**S.S. n.9 "VIA EMILIA"
VARIANTE DI CASALPUSTERLENGO ED
ELIMINAZIONE PASSAGGIO A LIVELLO SULLA
S.P. EX S.S. n.234**

**ELABORATI PUT
PARERE COMMISSIONE VIA**

La Commissione Tecnica di Verifica per l'Impatto Ambientale - VIA e VAS

Si riporta di seguito uno stralcio dell'elaborato 0006-0604 - PLANIMETRIA DI CONFRONTO

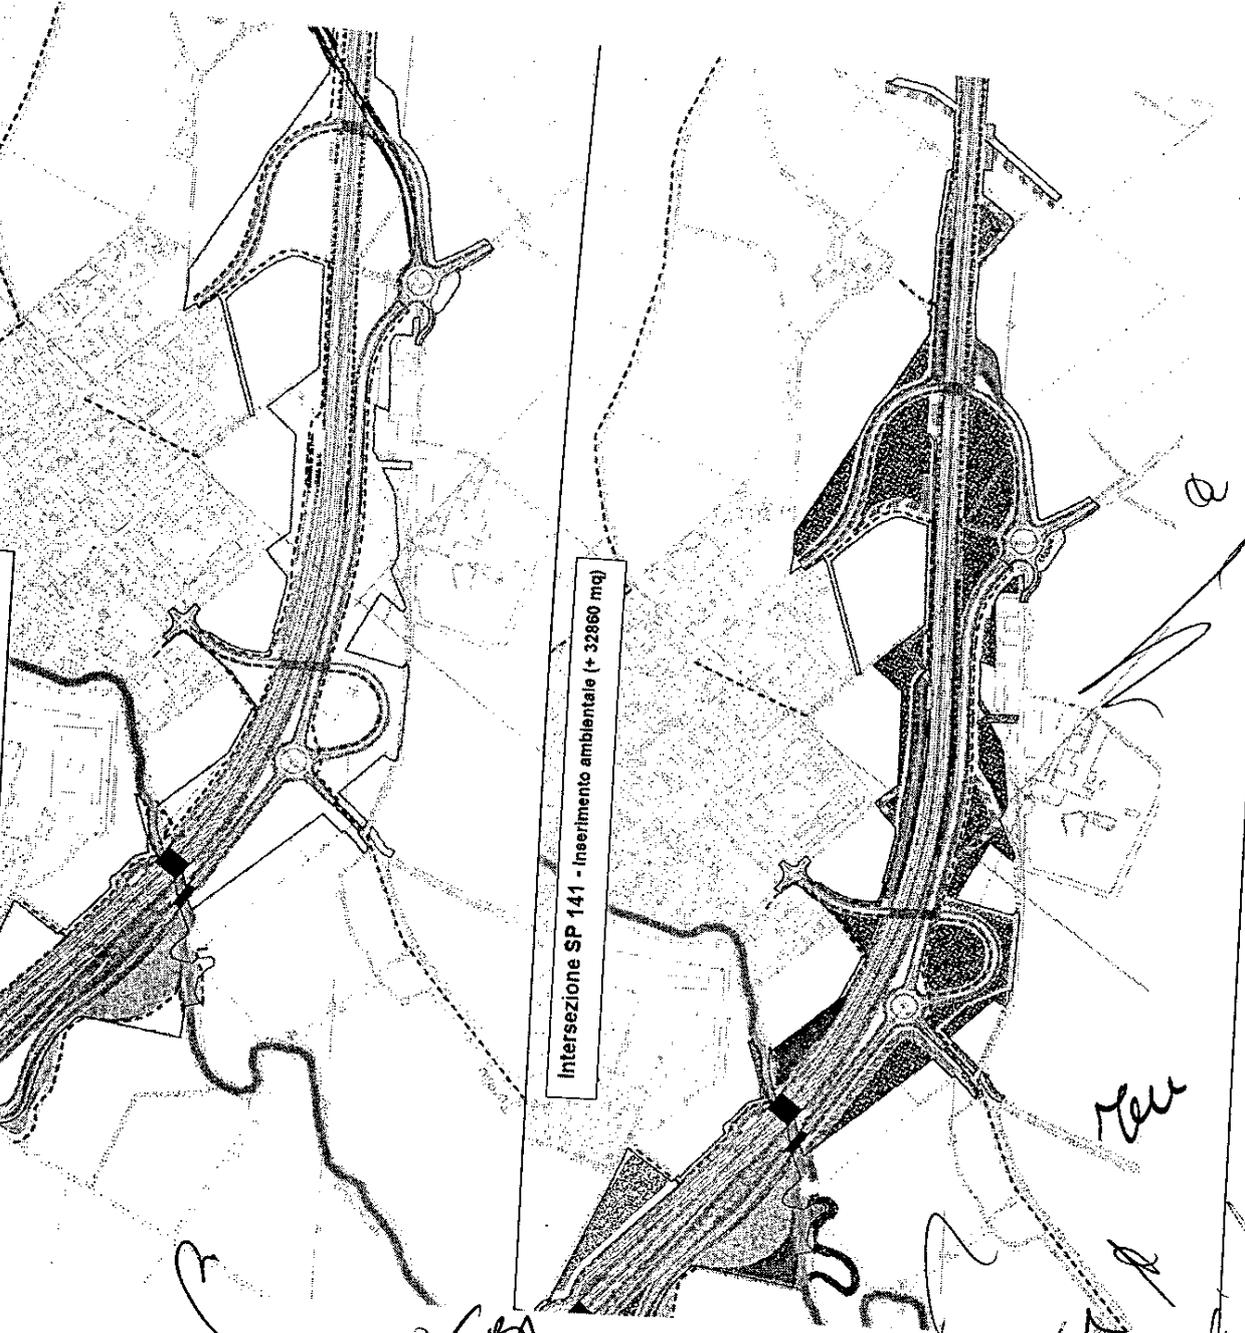
In Conferenza di Servizi, la soluzione è stata ritenuta non adeguata dal Comune di Casalpusterlengo che, in seguito facendo proprie le richieste formulate dagli abitanti di Zorlesco, chiedeva la riattivazione dei collegamenti tra i due rami della SP 141 e l'abitato.

Il recepimento dell'osservazione, unitamente all'attenzione sollecitata dalla Provincia di Lodi in Conferenza di Servizi, per la permeabilità ciclabile dell'infrastruttura, ha orientato le modifiche progettuali che vengono illustrate con approfondimenti relativi ai due interventi in cui si articola la risoluzione dell'interferenza di che trattasi.

a. REALIZZAZIONE DI UN SOTTOPASSO CON PISTA CICLABILE AFFIANCATA LUNGO LA SP 141 IN DIREZIONE BREMBIO (SEZ A68 - KM 1+576.13).

Sulla base dell'andamento planimetrico del progetto ottemperato è stato introdotto un raccordo stradale che si attesta sulla rotonda prevista alla sezione A64 e, mediante un sottopasso, garantisce la continuità della SP 141, dall'abitato di Zorlesco verso Brembio.

Il raccordo è fiancheggiato da una pista ciclabile complanare che garantisce la permeabilità ciclabile.

Si riporta in proposito uno stralcio comparativo delle elaborazioni relative al CLIMA ACUSTICO POST OPERAM SENZA MITIGAZIONI PERIODO NOTTURNO

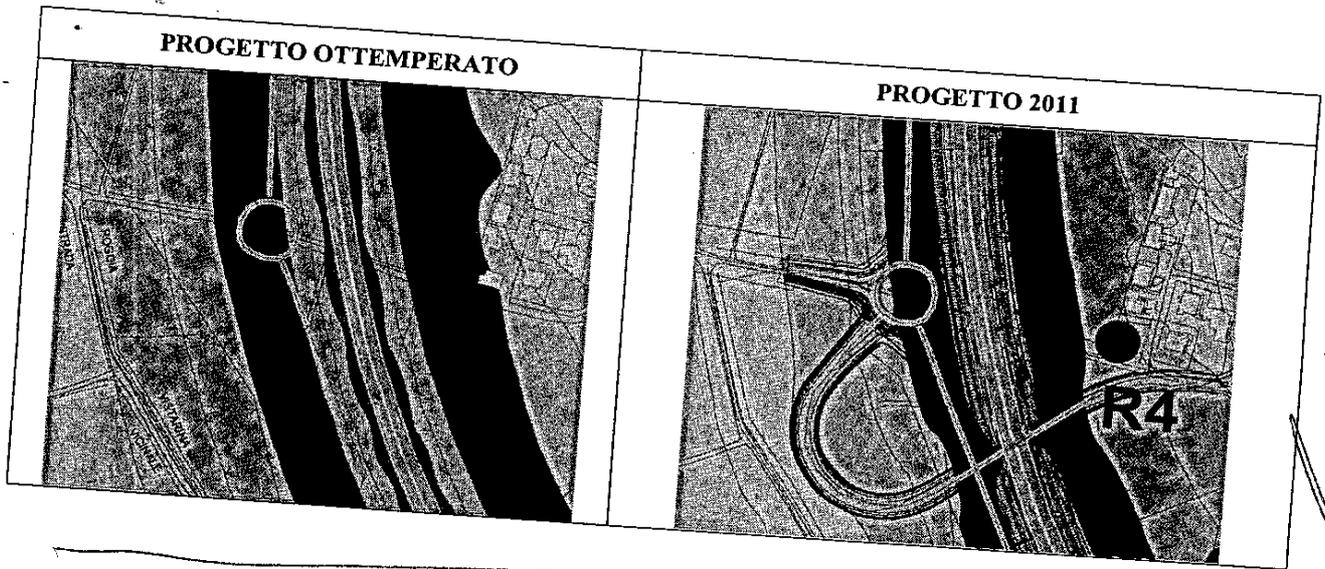
La nuova soluzione proposta rappresenta un positivo piano di razionalizzazione ed efficientizzazione dell'interferenza in quanto posiziona lo svincolo in un'area concordata ed auspicata dagli Enti territoriali direttamente interessati dal tratto stradale, raggiungendo tutti gli obiettivi prefissati.

La variante quindi presenta, impatti nulli, trascurabili o sensibili miglioramenti, rispetto alla soluzione prevista nel progetto originario.

Quindi, con riferimento alla matrice impatto acustico, il confronto tra la simulazione del progetto ottemperato e quello oggetto della presente procedura non evidenzia peggioramenti rispetto al clima acustico post-operam senza mitigazioni.

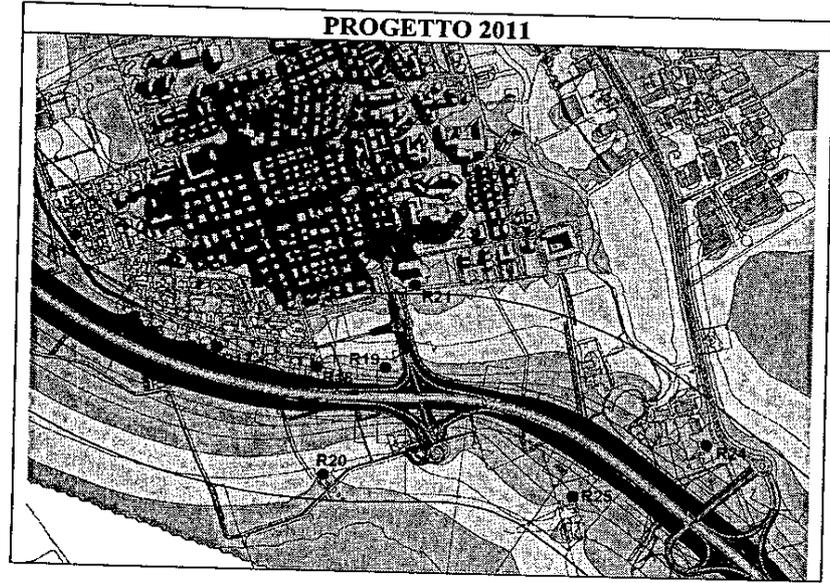
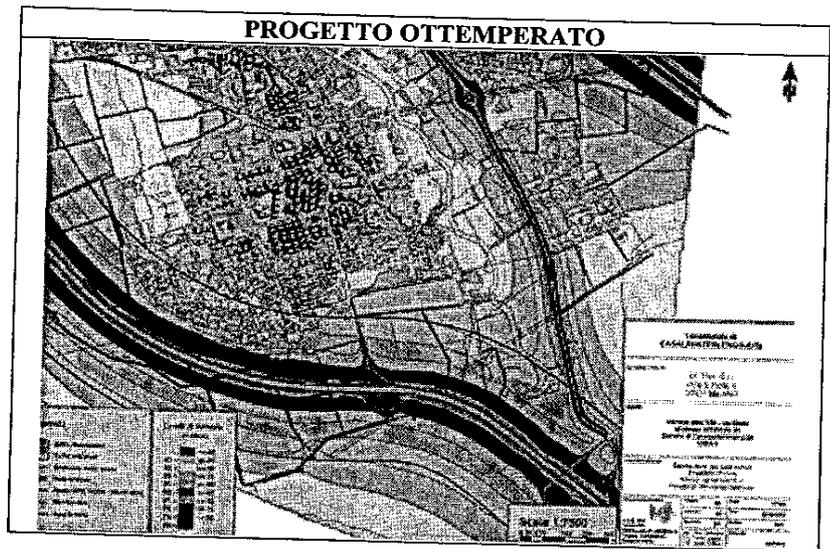
La nuova soluzione proposta rappresenta un positivo piano di razionalizzazione ed efficientizzazione dell'intersezione in quanto ridefinisce la soluzione di svincolo secondo uno schema concordato ed auspicato dagli Enti territoriali direttamente interessati dal tratto stradale, raggiungendo tutti gli obiettivi prefissati. Grazie agli interventi di permeabilità ciclabile, introduce un valore di arricchimento funzionale con interventi infrastrutturali che non producono impatto ma che contribuiscono a valorizzare il territorio. La variante quindi presenta, impatti nulli, trascurabili o sensibili miglioramenti, rispetto alla soluzione prevista nel progetto originario.

Varco delle Monticchie - Passerella ciclabile sul Brembiolo

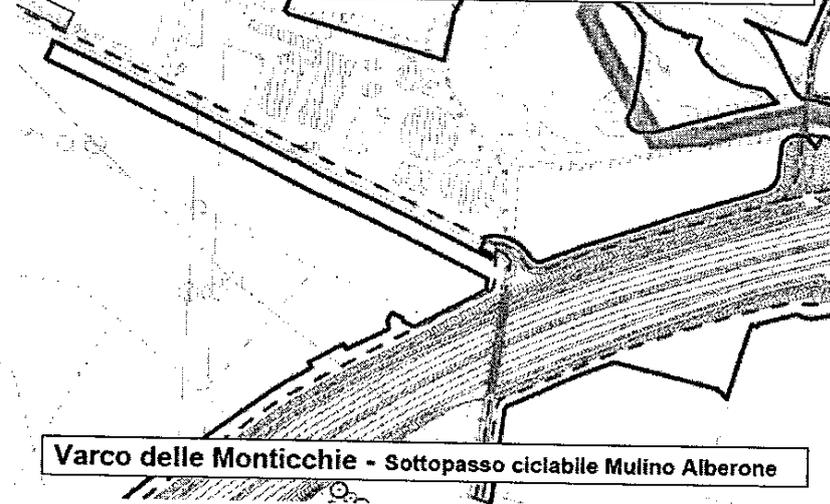
L'intervento in esame si colloca alla sezione A294 e prevede che venga garantito il collegamento ciclabile tra il sistema dei percorsi di fruizione ciclopedonale affiancati alla tangenziale in progetto, con un insediamento isolato lungo la via Emilia, in prossimità dell'innesto dalla variante stradale in oggetto, prossima al Parco del Brembiolo. L'intervento si concretizza nella realizzazione di un passerella ciclopedonale in legno in attraversamento del colatore Brembiolo.

La nuova soluzione proposta, nella sua funzione di permeabilità ciclabile, introduce un valore di arricchimento funzionale e territoriale che non produce impatto e contribuisce a valorizzare il territorio, raggiungendo tutti gli obiettivi prefissati.

Varco delle Monticchie - Sottopasso ciclabile Mulino Alberone

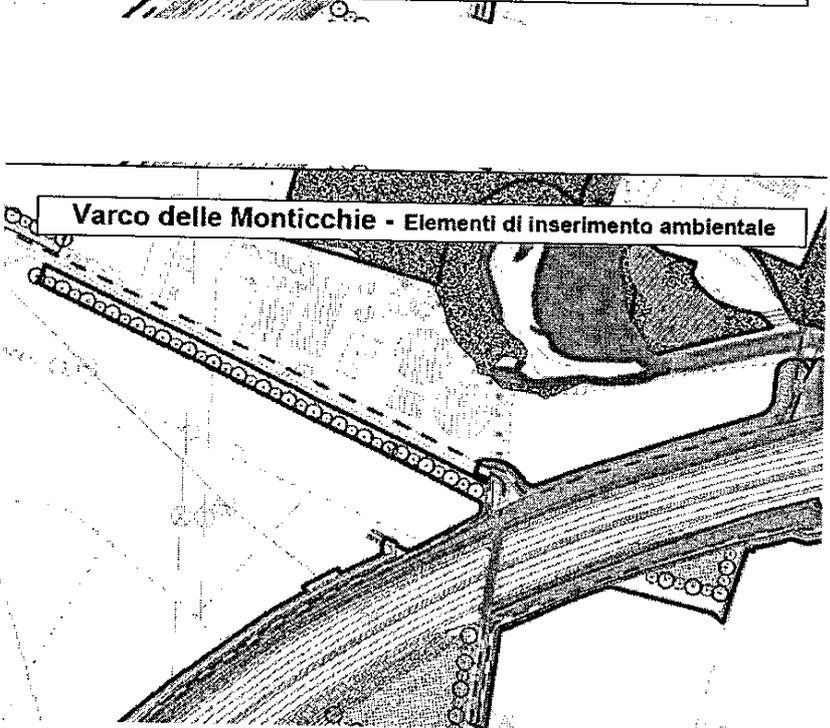
L'intervento in esame prevede la realizzazione di un fornice nel rilevato stradale di progetto, posizionato in corrispondenza della sezione A 287 per garantire la continuità della strada vicinale di Mulino Alberone, limitando l'attraversamento alla sola funzione ciclabile. L'intervento si configura quale Varco della Riserva Naturale delle Monticchie.

La nuova soluzione proposta, nella sua funzione di permeabilità ciclabile, introduce un valore di arricchimento funzionale e territoriale che non produce impatto e contribuisce a valorizzare il territorio, raggiungendo tutti gli obiettivi prefissati.

Varco di Cascina Borasca - Sottopasso ciclabile S.C. Borasca

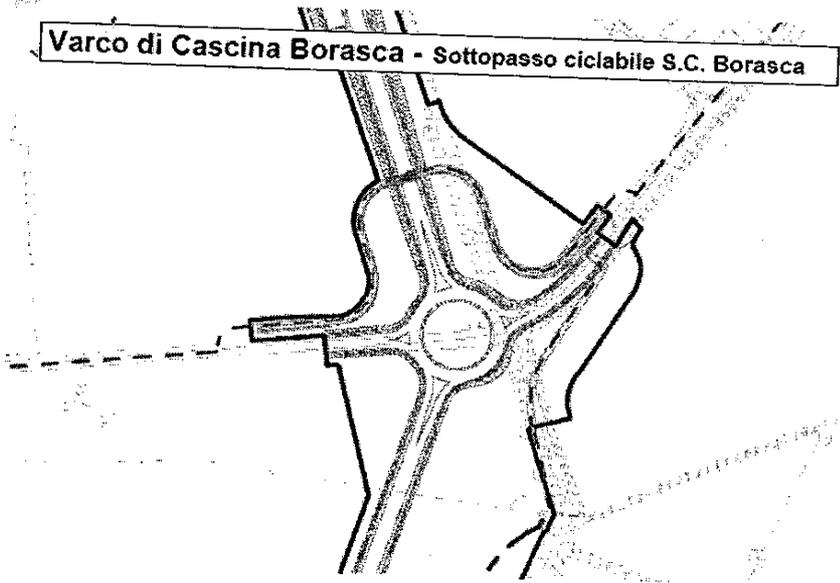
L'intervento in esame si colloca alla SEZ 2-20 - km 0+474.88 e prevede che venga garantita la continuità ciclabile della Strada Comunale di Cascina Borasca, utilizzata con funzione promiscua (carrabile e ciclabile), limitando l'attraversamento alla sola funzione ciclabile. L'intervento si configura quale Varco di Cascina Borasca.

L'intervento è realizzato in sottopasso, collocato in prossimità della rotatoria prevista per garantire la connessione viabilistica tra la Bretella di raccordo alla SS 9 e la Strada Comunale di Cascina Borasca, che garantisce il collegamento carrabile.

Varco di cascina Borasca - Inserimento ambientale (+ 7100 mq)

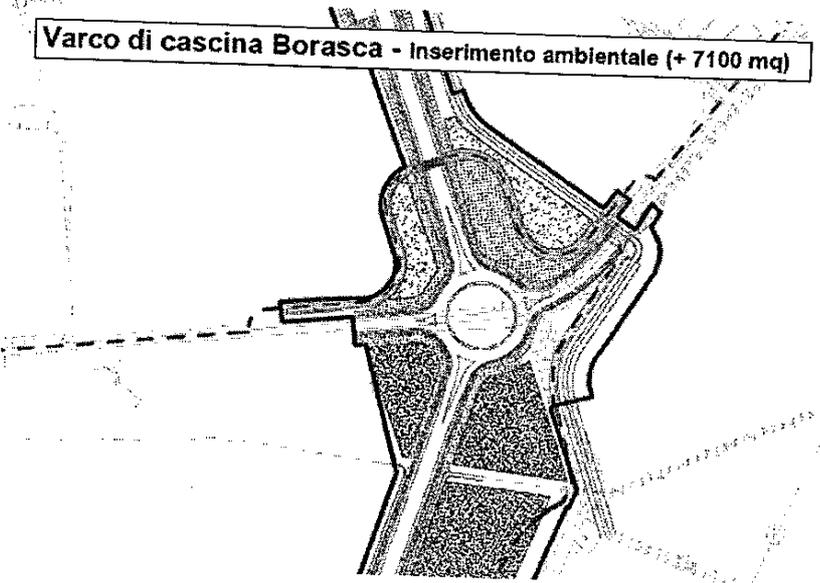
VALUTAZIONE AMBIENTALE: La nuova soluzione proposta, nella sua funzione di permeabilità ciclabile, introduce un valore di arricchimento funzionale e territoriale che non produce impatto e contribuiscono a valorizzare il territorio, raggiungendo tutti gli obiettivi prefissati. La variante quindi presenta, impatti nulli, trascurabili o sensibili miglioramenti, rispetto alla soluzione prevista nel progetto originario.
